永阳闽宁产融项目一期

规划设计方案变更前后对比

永阳闽宁产融项目 总体规划和建筑方案设计

设计单位：北京智地优度建筑设计事务所有限公司

1# 库房东立面图调整前

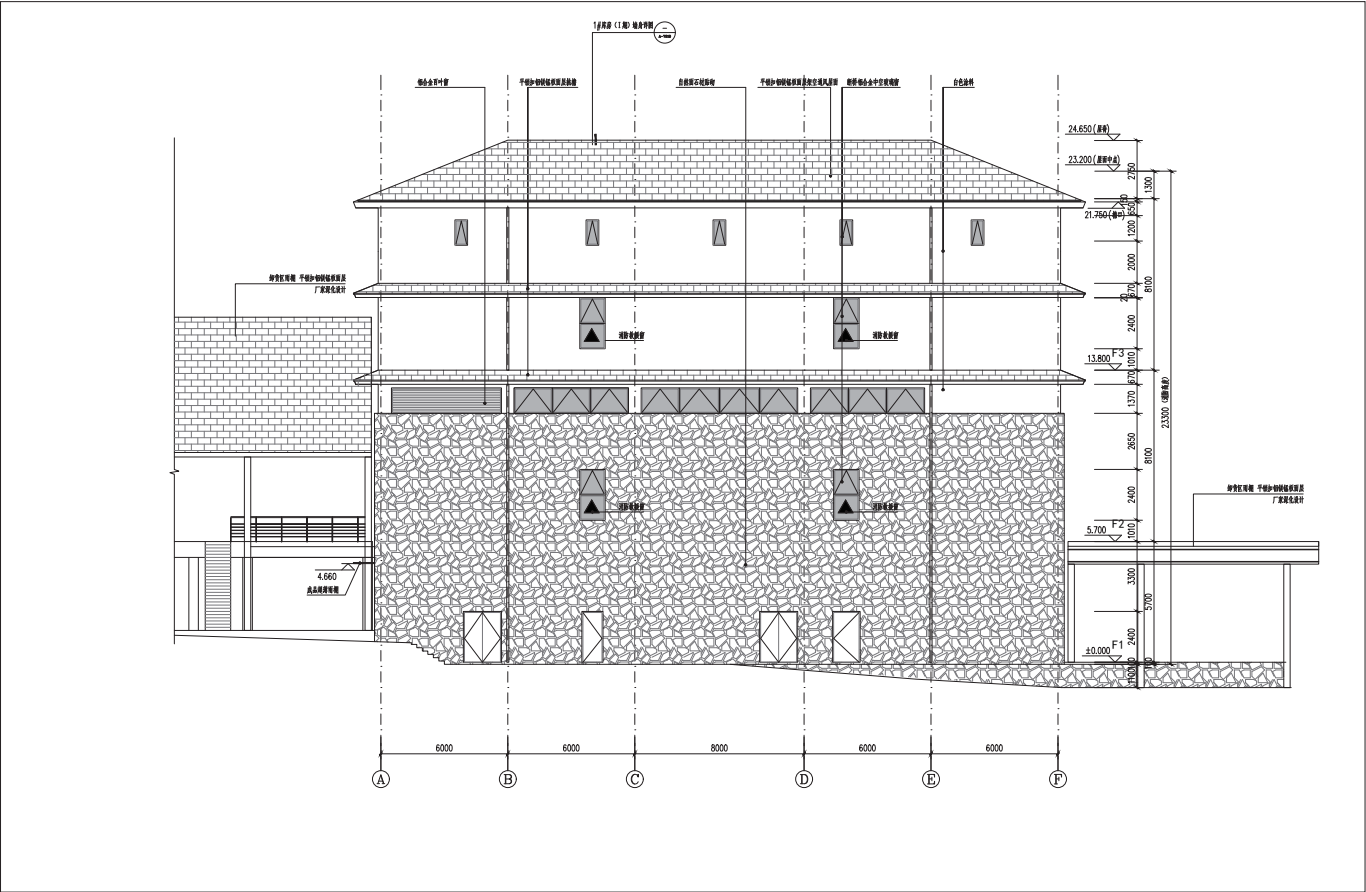
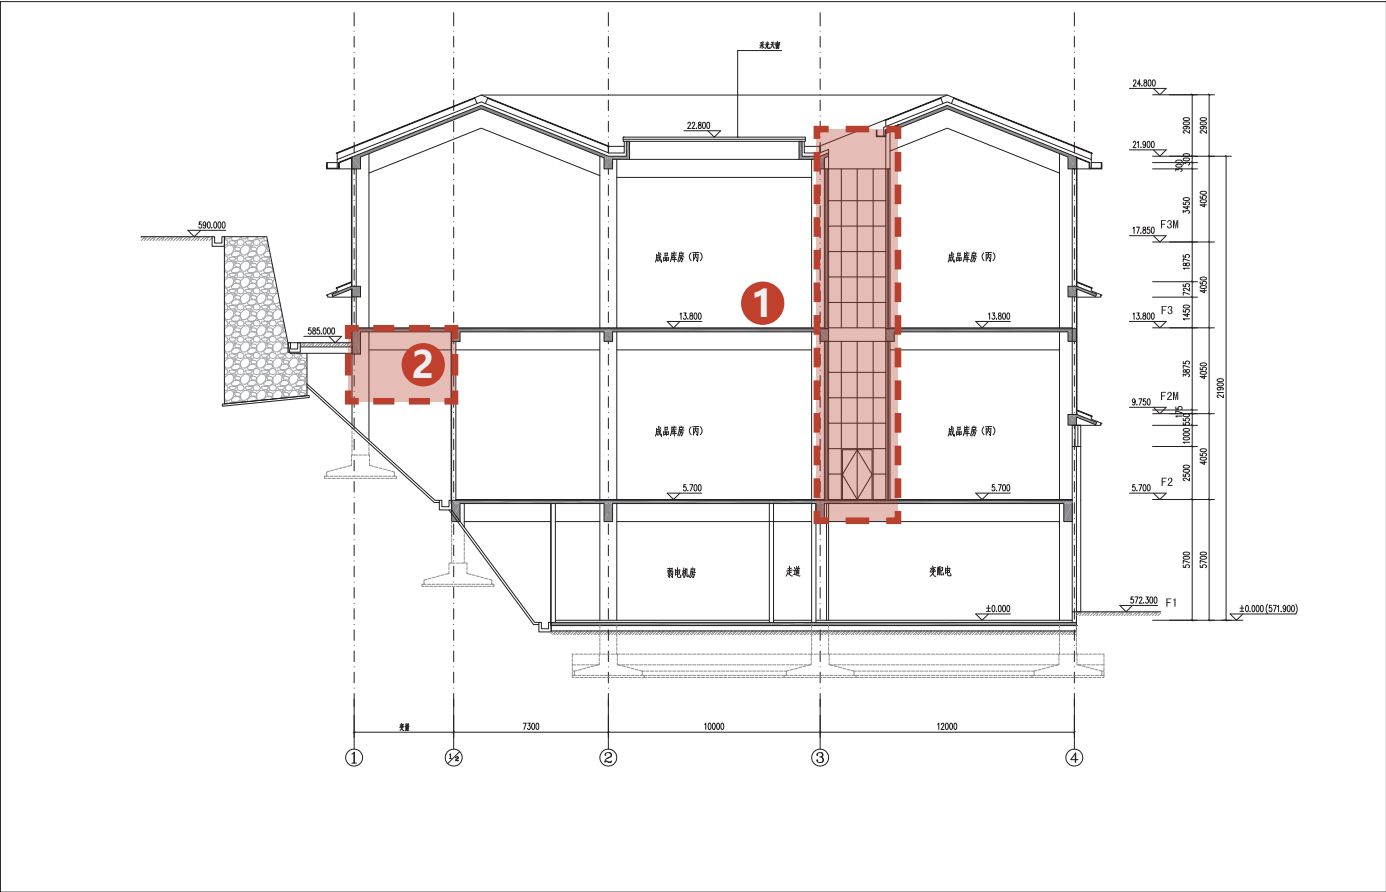
- 1 立面开窗尺寸及位置调整，石材饰面高度调整

根据平面功能需求，优化立面设计

调整后的立面效果延续原方案建筑风格

1# 库房 1-1 剖面图调整前

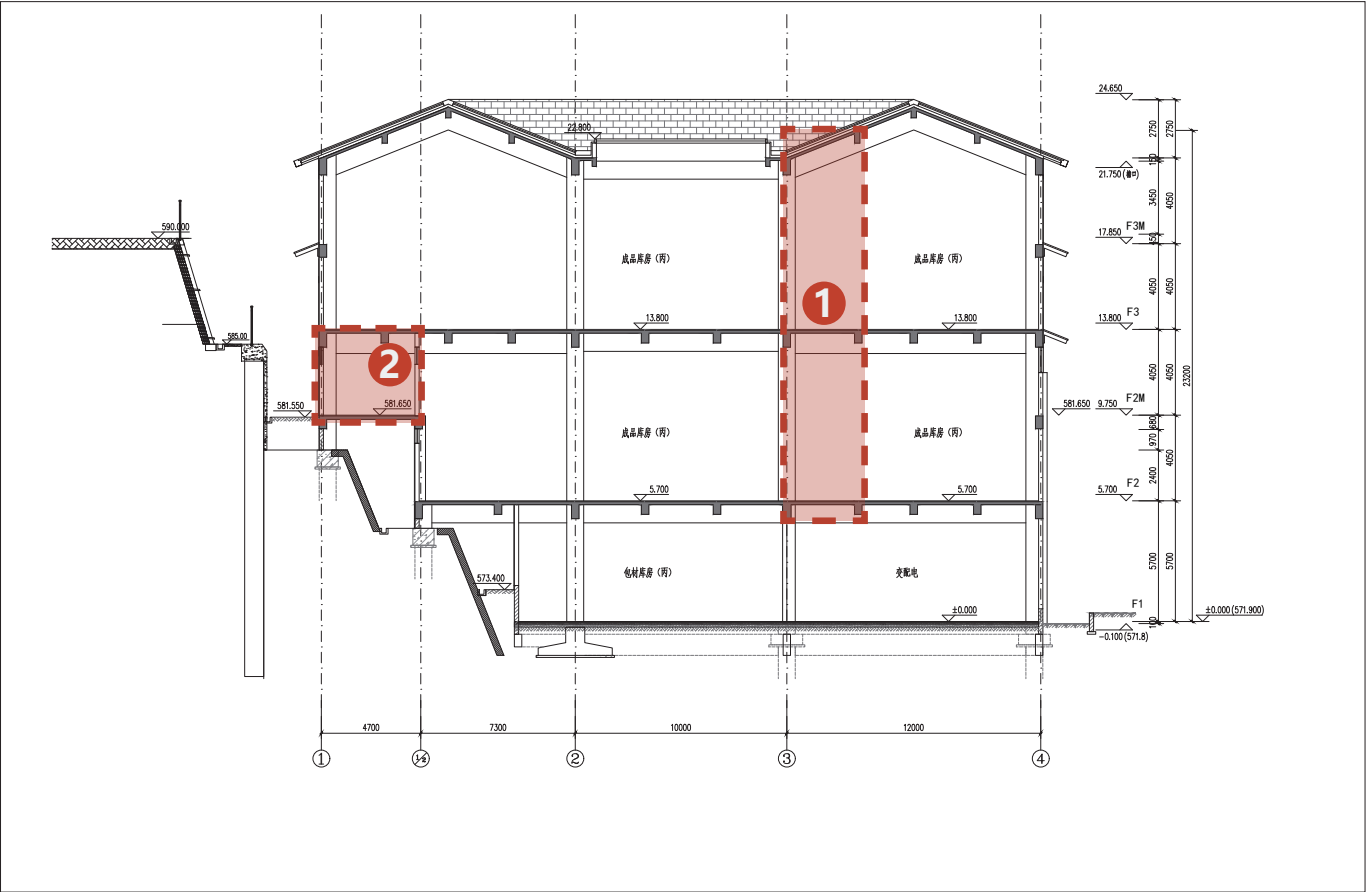
- ① 室外天井取消
- ② 增加工具间

根据挡墙与建筑关系，提高空间使用率，结合企业自身需求及雨水问题取消外天井

新增工具间，取消室外天井导致面积增加，经复核满足市（县）政府规划管理部门确定的出让宗地规划条件“建筑容积率（ $1.3 \leq FAR \leq 3.0$ ）”。

2# 库房（I 期）屋顶层平面图调整前

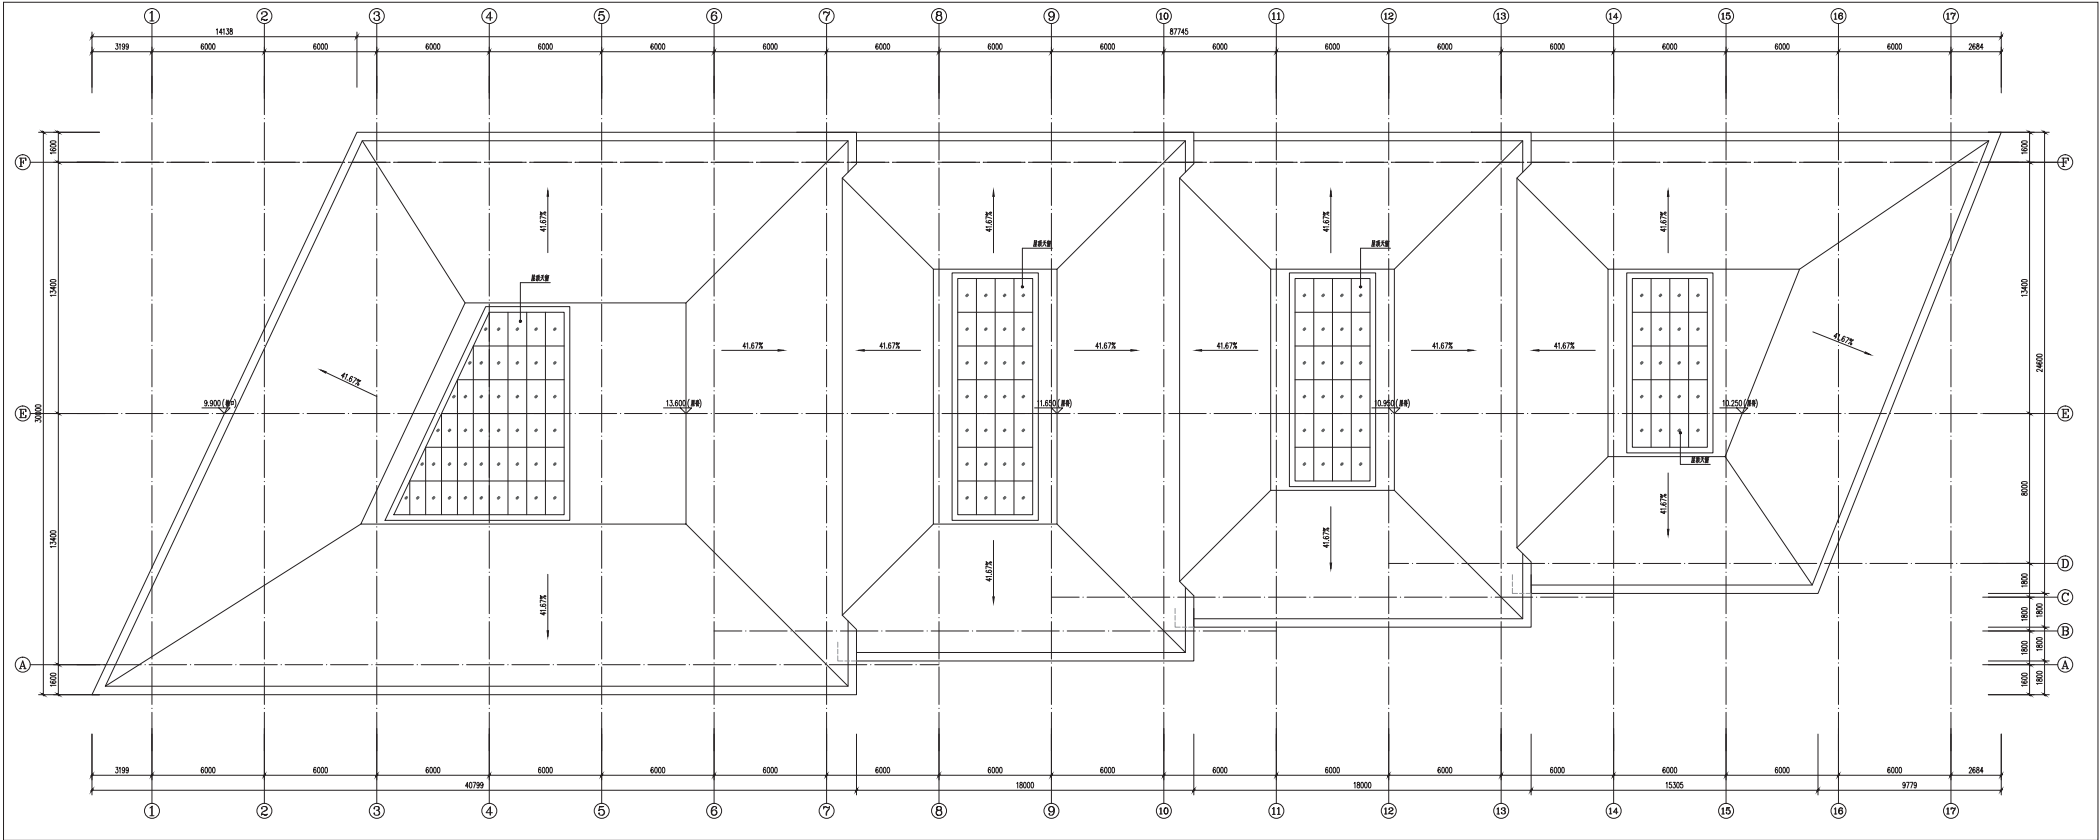
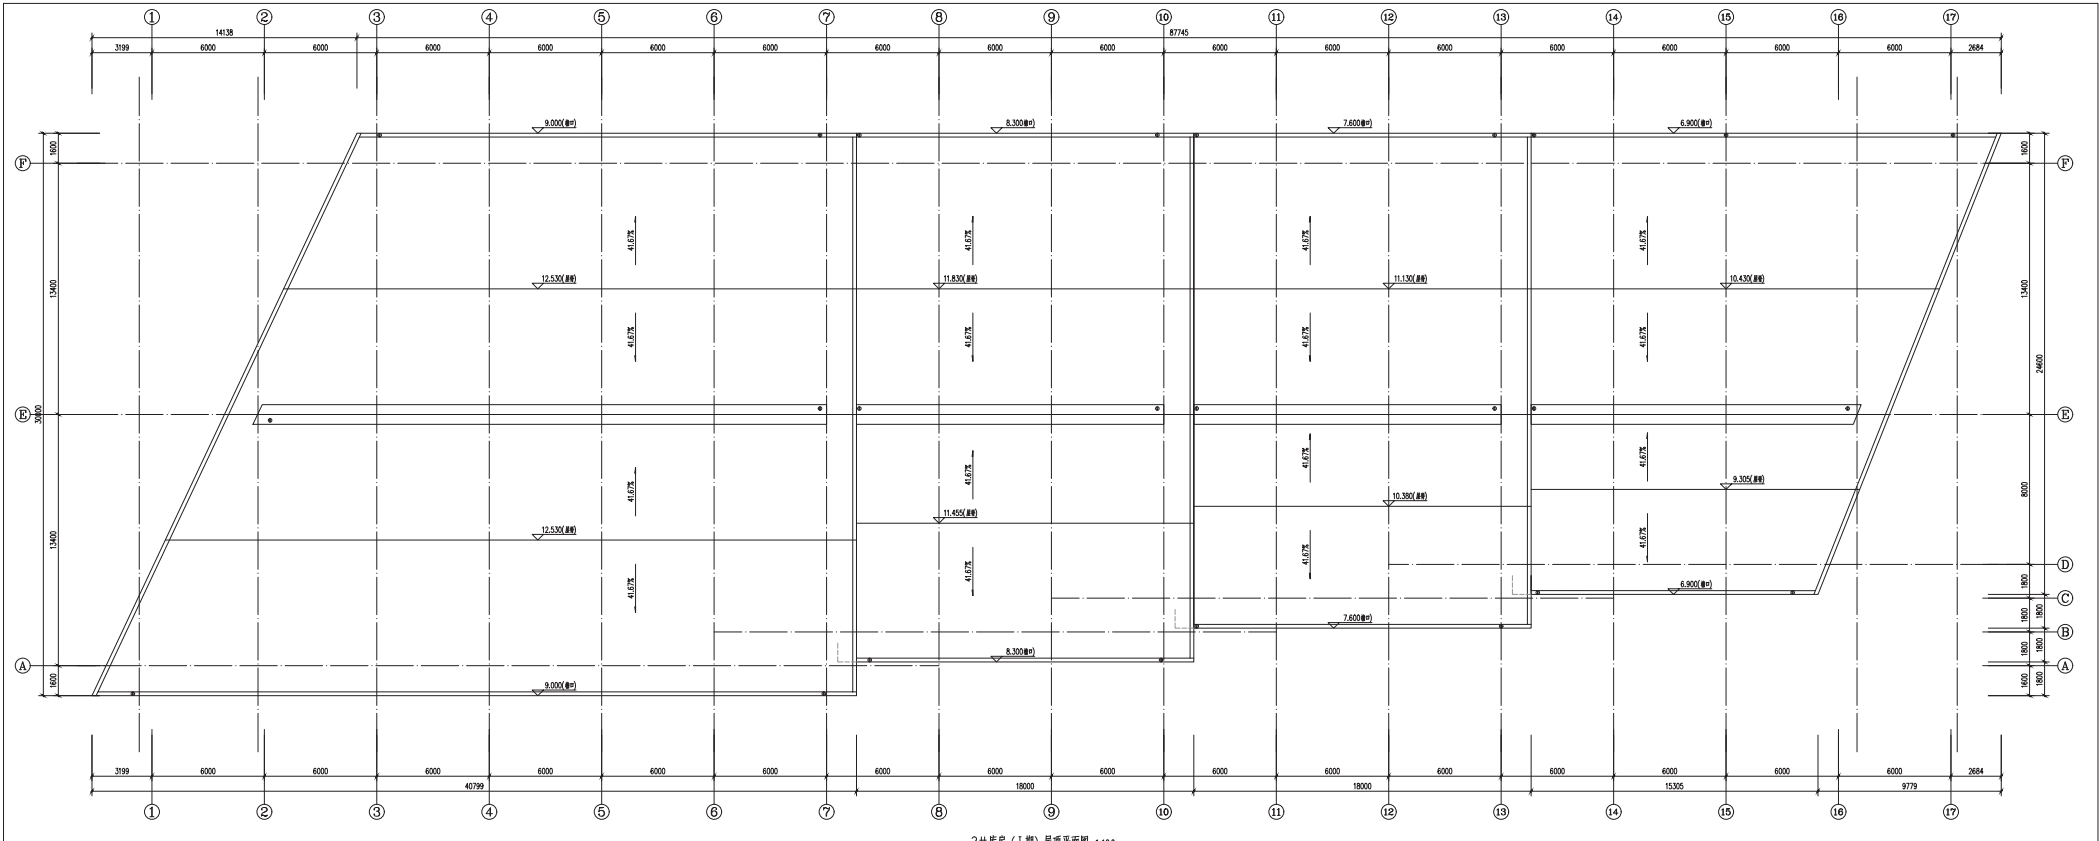
- 1 屋面样式、高度调整，取消屋面天窗

由于甲类库体积超过 2 万 m³ 是根据《消防给水及消火栓系统技术规范 (GB50974-2014)》3.3.2 条文，室外消火栓流量设计无依据，因此降低高度以满足体积小于 2 万 m³，且单体建筑高度调整由于优化屋面做法厚度及檐口做法产生的变动。

2# 库房（I 期）南立面图调整前

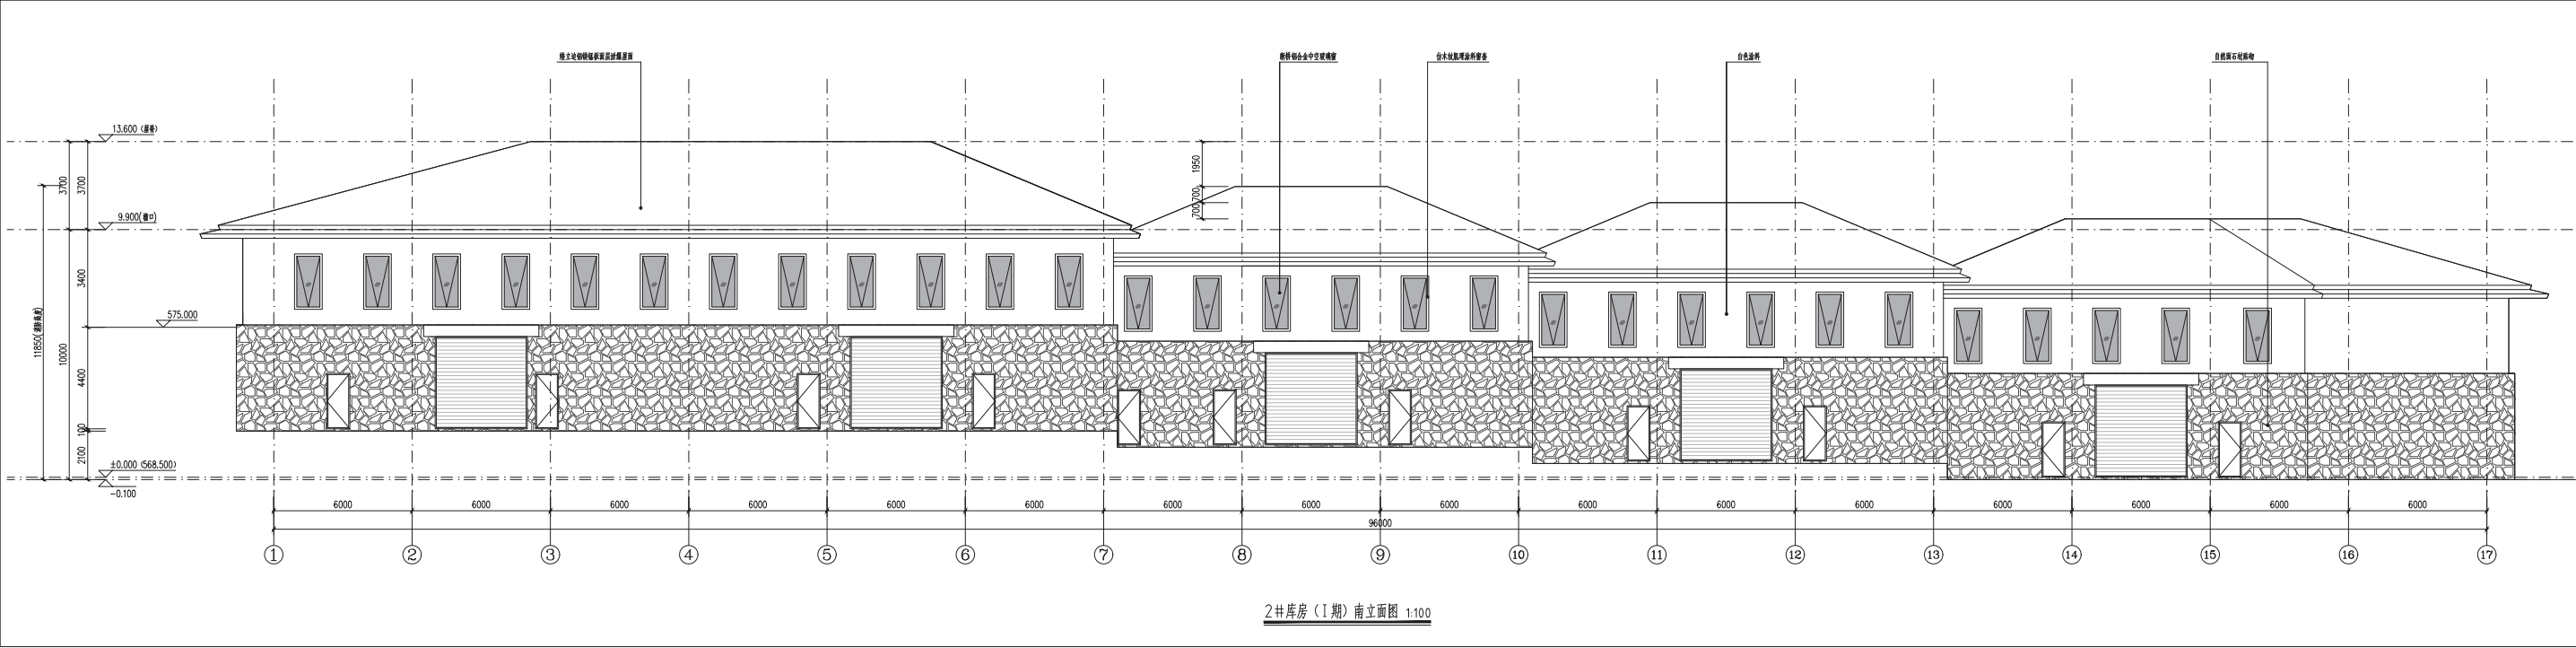
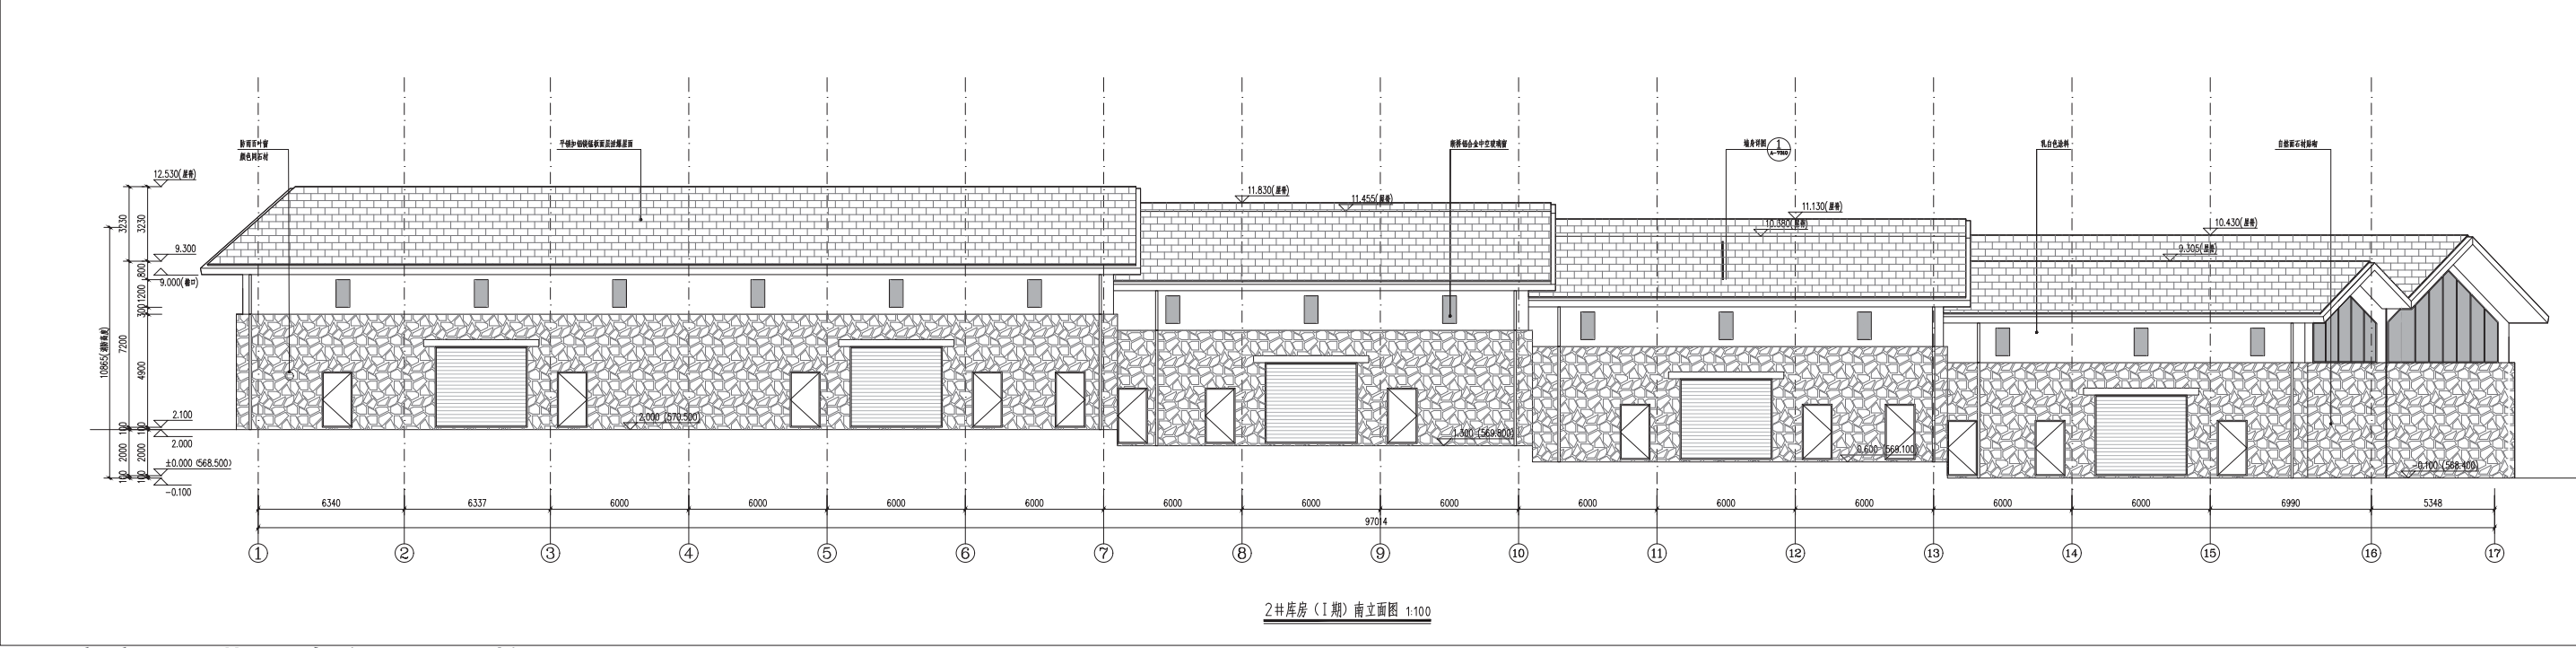
- ① 屋面样式、高度调整
- ② 立面门窗尺寸、饰面位置调整

由于“甲类库体积库体超过 2 万 m³”等相关规范，因此降低高度以满足体积小于 2 万 m³，且单体建筑高度调整由于优化屋面做法厚度及檐口做法产生的变动；结合库房的功能需求，优化厂房的门窗位置及尺寸。
